**AVIS RELATIF À LA PROTECTION
CONTRE LES EVENTUELS EFFETS NOCIFS ET NUISANCES
PROVOQUÉS PAR LES RAYONNEMENTS NON IONISANTS
GÉNÉRÉS PAR DES ANTENNES ÉMETTRICES STATIONNAIRES**

Commune : JEMEPPE-SUR-SAMBRE - Exploitant : ORANGE

Référence exploitant : 036N1_6/30148N1_1/40148N1_1/50148N1_1

Rapport n° 183 / 2025

Figure 2 : Vue en plan des installations d'antennes dans un rayon de 300 mètres autour de l'installation faisant l'objet de la demande d'avis

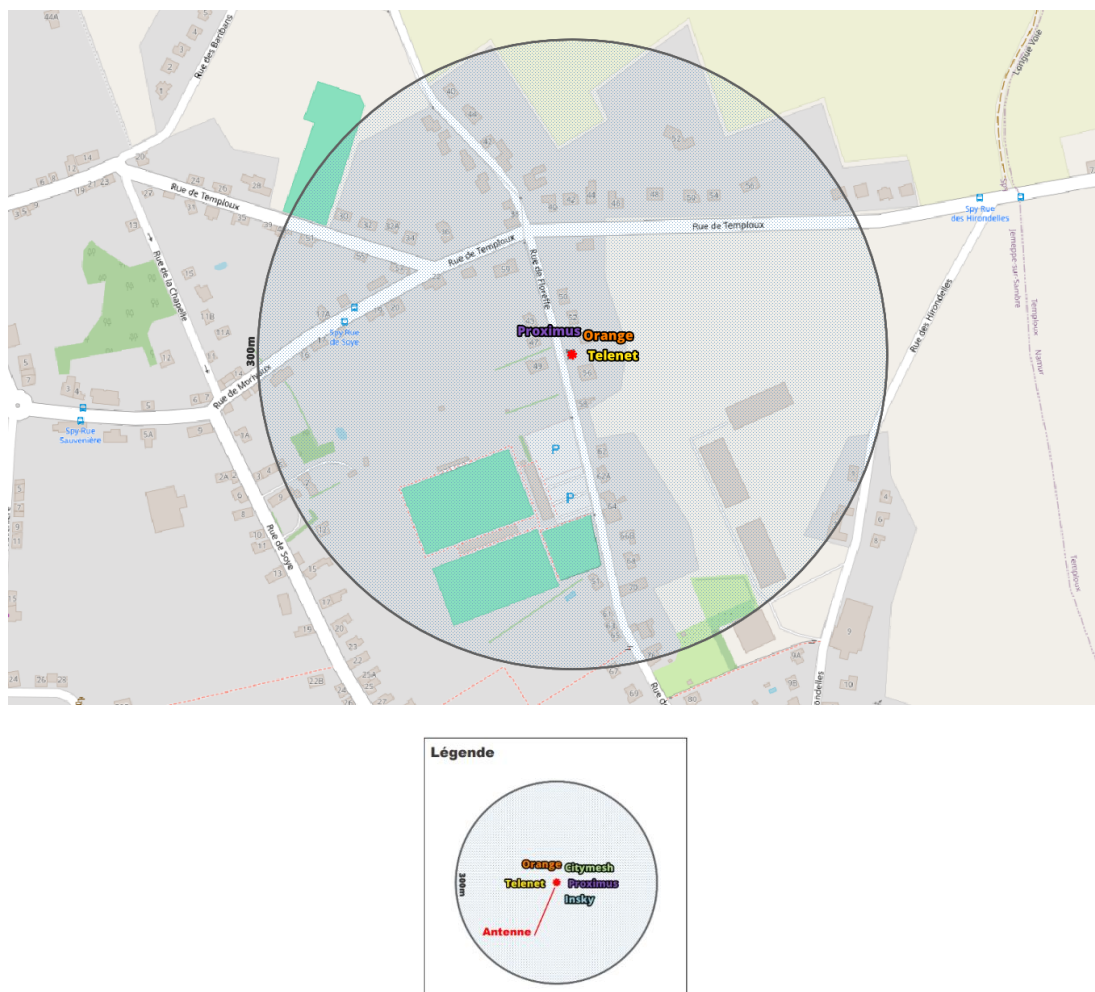
- il y a au plus 4 installations d'antennes émettrices stationnaires présentes dans la zone d'évaluation de 300 mètres de rayon représentée dans la figure 2, y inclus l'installation référencée dans le paragraphe 2 : la limite cumulative définie à l'article 4, §2 du décret est nécessairement respectée dans les lieux de séjour à l'intérieur de la zone d'évaluation de 300 mètres de rayon ;

- il y a exactement 5 installations d'antennes émettrices stationnaires présentes dans la zone d'évaluation de 300 mètres de rayon représentée dans la figure 2, y inclus l'installation référencée dans le paragraphe 2 et il existe, pour 3 ou 4 de ces installations, un avis attestant le respect de la limite abrogée de 3 V/m : la limite cumulative définie à l'article 4, §2 du décret est nécessairement respectée dans les lieux de séjour à l'intérieur de la zone d'évaluation de 300 mètres de rayon ;

- dans tous les autres cas, il a été vérifié que la limite cumulative définie à l'article 4, §2 du décret n'est pas dépassée dans les lieux de séjour sur base du nombre d'installations localisées dans la zone d'évaluation de 300 mètres de rayon représentée dans la figure 2, de leur localisation ainsi que des données inscrites dans la figure 1 et au paragraphe 4 du présent avis

et dans les avis attestant le respect de la limite par installation ou de la limite abrogée de 3 V/m relatifs aux autres installations reprises dans la figure 2.

Compte tenu des considérations ci-dessus, il apparaît que l'intensité du rayonnement électromagnétique généré, dans les lieux de séjour situés dans un rayon de 300 mètres autour de l'installation référencée dans le paragraphe 2, par l'ensemble des antennes émettrices stationnaires de l'ensemble des exploitants du même site d'antennes émettrices stationnaires respecte la limite fixée à l'article 4, § 2 du décret.
